RN88 – Complément du demi-échangeur de la Varizelle à Saint-Chamond

Demande D'AUTORISATION ENVIRONNEMENTALE

AVIS DES AUTORITÉS CONCERNÉES

Avis délibéré de l'Autorité environnementale sur le complément du demi-échangeur de la Varizelle à Saint-Chamond - RN 88 (42)

Figure 10 : Définition des impluviums routiers du projet (source : Dossier)

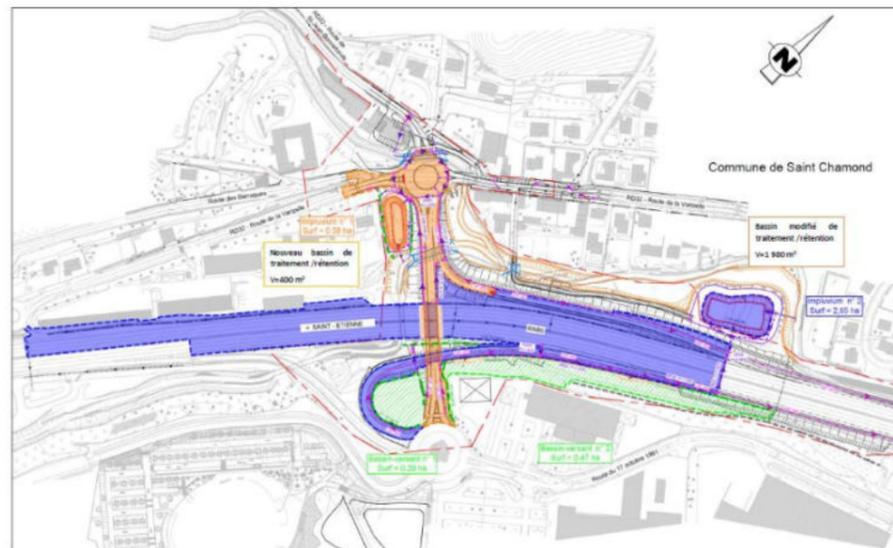
L'Ae recommande de prévoir des mesures de réduction de l'impact des rejets dans le milieu naturel des eaux provenant des bassins de décantation.

De plus, le secteur d'implantation du projet étant très contraint (urbanisation, cours d'eau) il ne permet pas d'installer un traitement et/ou une filtration supplémentaire à celle existante entre le bassin et le rejet. Ce type de traitement aurait nécessité une surface et un linéaire plus importants, alors que les enjeux en présence ne nécessitent pas un système aussi performant.

Nouveau plan schématique de la mesure de compensation ex-situ, site 2B

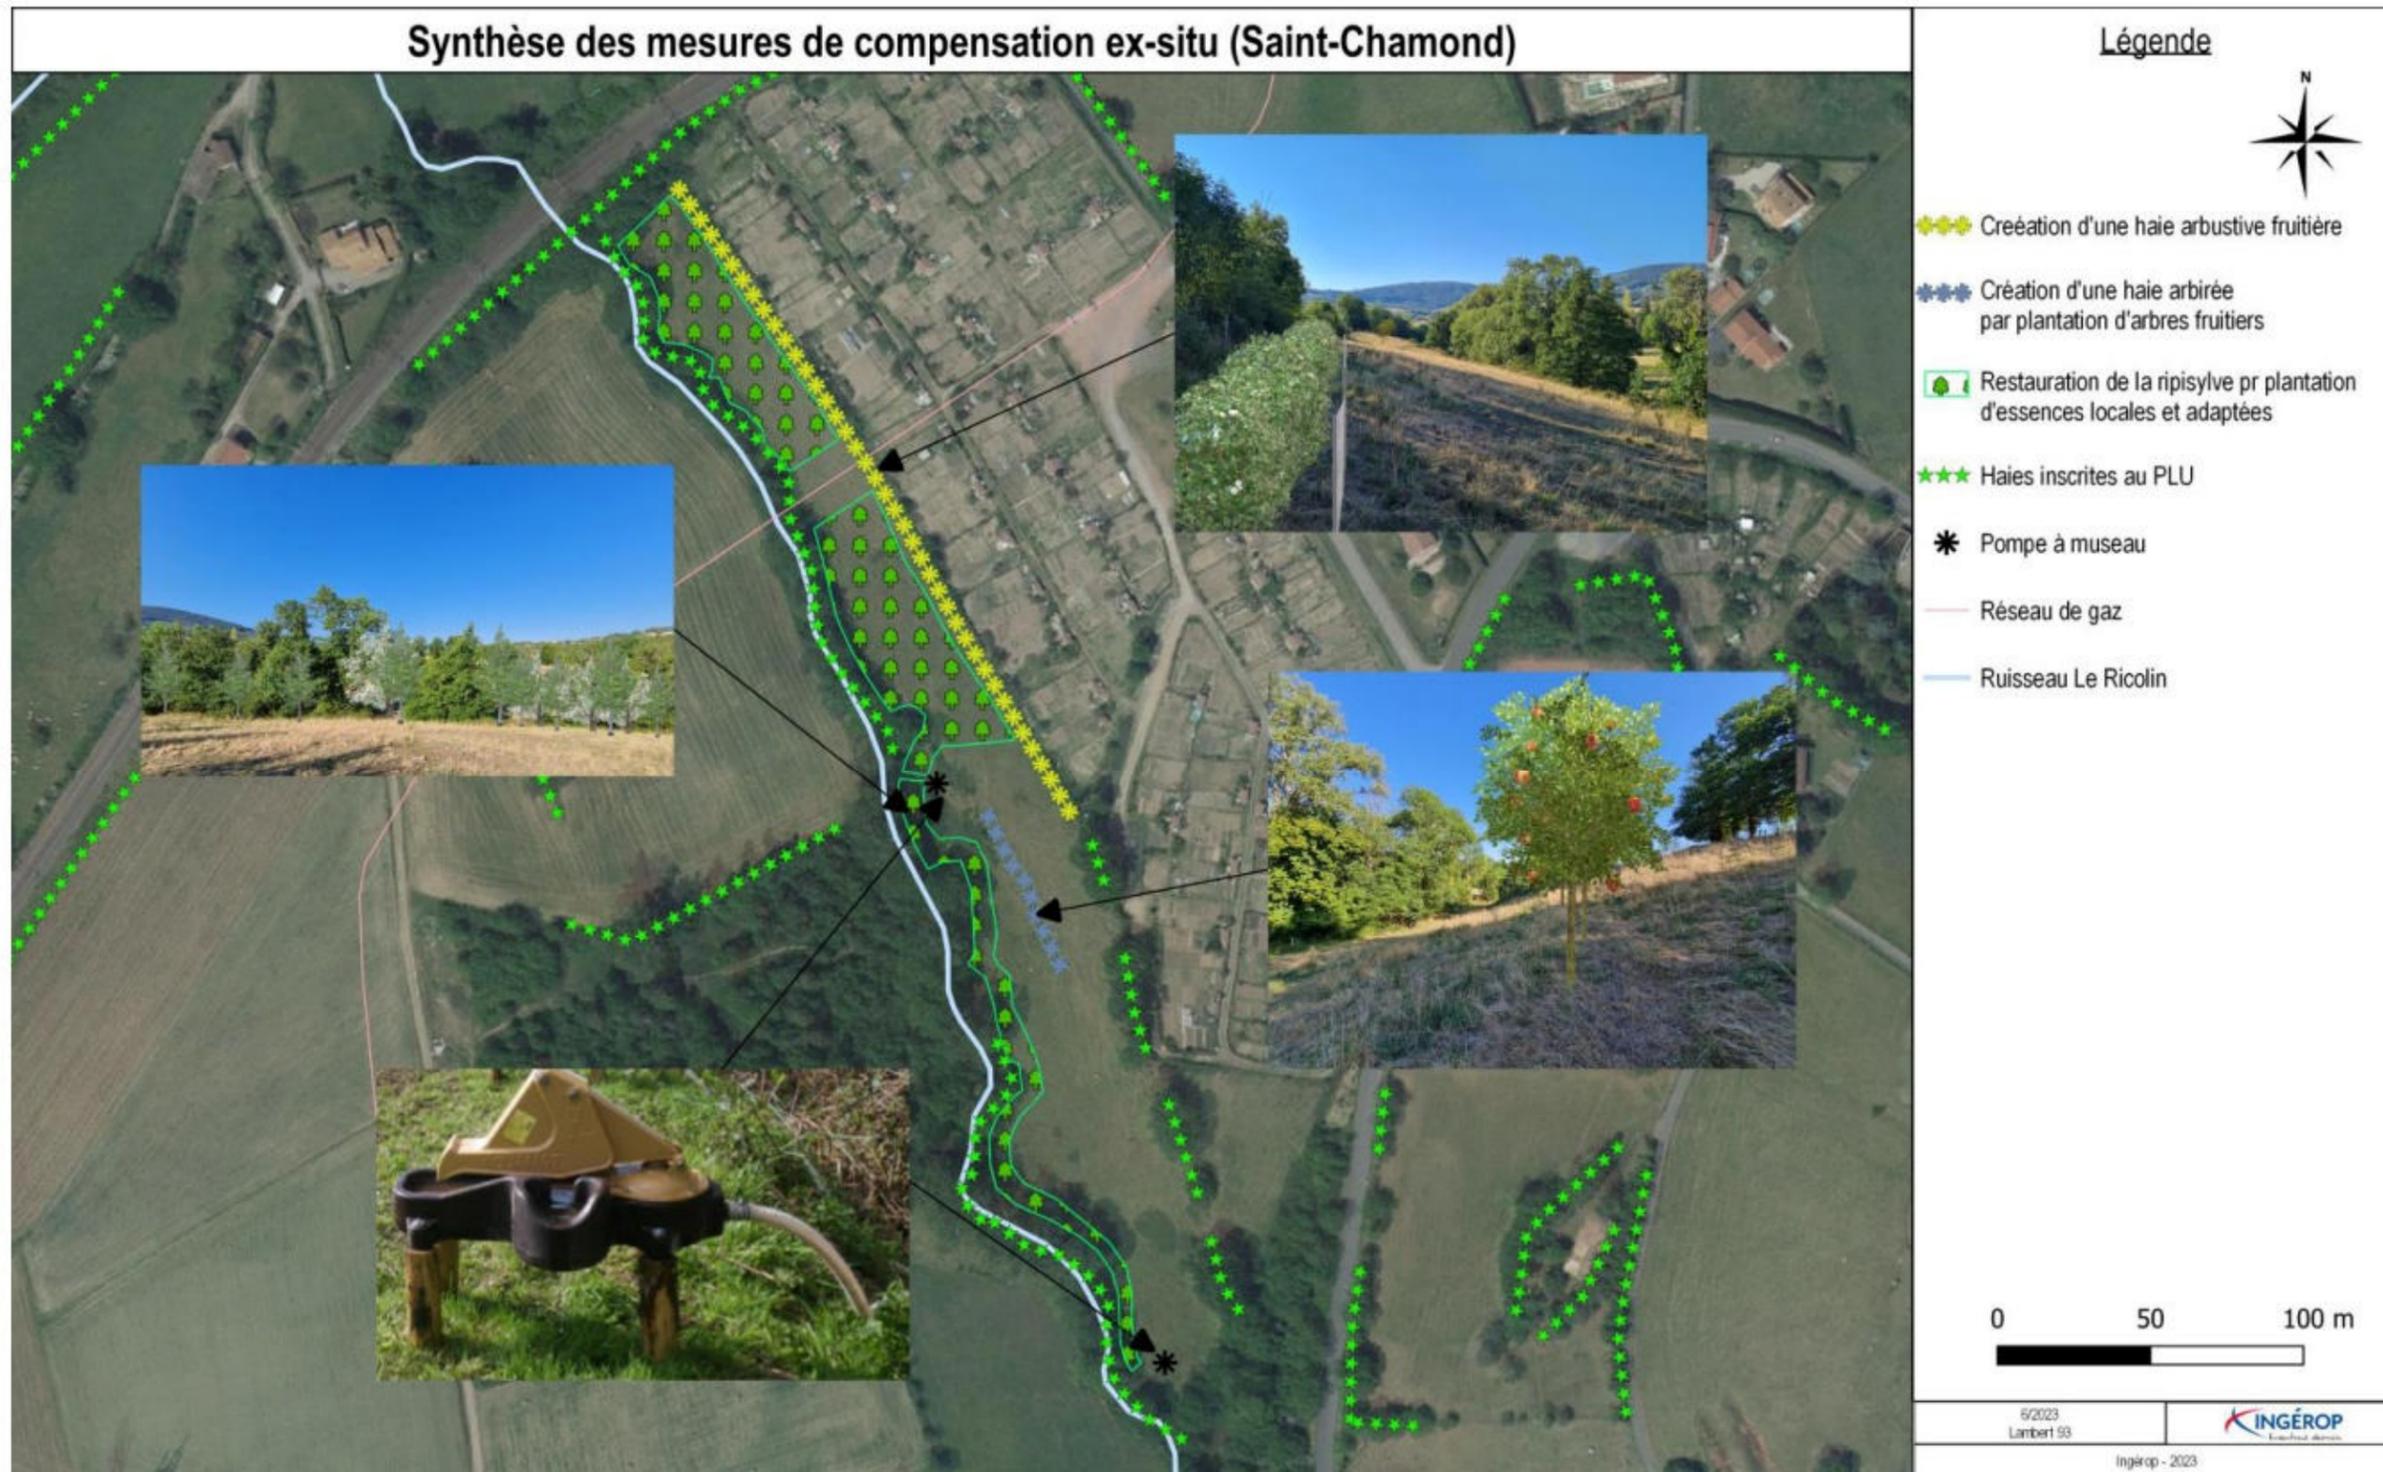
Pour la parcelle 2b, actuellement exploitée par pâturage bovin, aucune indication n'est fournie sur la gestion future par pâturage (chargement, dates, fauche associée, fertilisation,...) ni sur les possibilités d'imposer des modifications éventuelles de gestion au locataire actuel. La définition de « haie fruitière », « arborée ou non », n'est pas donnée, pas plus que son éventuelle gestion. Aucune ORE n'est mentionnée, ni aucun autre mode de pérennisation de la mesure.

De la même manière, les modalités de gestion et d'entretien de cette parcelle seront définies dans le cadre d'une ORE (Obligation Réelle Environnementale) qui sera établie après l'obtention de l'arrêté préfectoral d'autorisation environnementale. Dans ce cadre, le Conservatoire des Espaces Naturels (CEN) est pressenti pour assurer le suivi des mesures. Il aura alors pour mission de définir le cahier des charges de l'entretien et du contrôle de ce dernier et d'assurer le suivi écologique sur 30 ans, après signature de cette ORE. Comme précisé en séance et noté dans le mémoire en réponse transmis post-séance, le CEN ne souhaitait pas s'engager sur le suivi de ces mesures, tant que l'arrêté préfectoral de dérogation n'avait pas été obtenu.

Sur cette parcelle, il est prévu en effet de densifier la ripisylve du Ricolin et de conserver l'ensemble des arbres existants. Dans la partie nord, ce renforcement de la ripisylve se fera sur l'ensemble de la largeur entre la ripisylve existante et les jardins partagés. Les arbres existants et les arbres nouvellement plantés seront laissés en libre évolution sans entretien, sauf impératif réglementaire ou élimination d'espèces invasives, l'objectif étant d'obtenir une évolution naturelle de ce boisement et non d'optimiser le rendement des arbres.

- une haie fruitière arborée sur 60 mètres linéaires, c'est-à-dire une rangée d'arbres fruitiers qui sera composée de poiriers, pommiers, cerisiers et noyers ;
- une haie d'arbustes longue de 250 mètres linéaires implantée en partie haute, le long des jardins familiaux, qui sera composée de différentes essences : sorbier des oiseaux, sureau noir, amélanchier, framboisier, cassissier, groseillier, chèvrefeuille.

Ces deux haies seront également laissées en libre évolution, sauf impératif d'entretien d'ordre réglementaire, l'objectif là aussi étant une évolution naturelle du milieu et non un rendement des plantations.

L'ensemble de ces plantations sera effectué en période favorable, en début d'année ou à l'automne 2024, hors période de gel, neige ou fortes pluies. Elles seront protégées par une clôture, au moins de façon temporaire pendant les deux années qui suivent les plantations, afin qu'elles ne soient pas accessibles aux bovins et à la faune sauvage.

Des pompes à museau seront installées pour assurer l'abreuvement du bétail. En période d'étiage, une tonne à eau sera acheminée sur site, comme cela est pratiqué actuellement.

Il doit être indiqué que l'implantation exacte des mesures prévues sur la parcelle fait l'objet de réflexions qui se poursuivent en lien avec les acteurs locaux et l'exploitant agricole en prenant en compte notamment la configuration et la topographie du site.

Les nouvelles hypothèses d'implantation, représentées sur le plan ci-dessous, sont désormais privilégiées. Elles pourront encore évoluer à la marge afin d'optimiser la prise en compte de l'ensemble des enjeux en présence sur ce site. Elles seront in fine contrôlées en phase de réalisation par les services de l'État compétents en la matière.
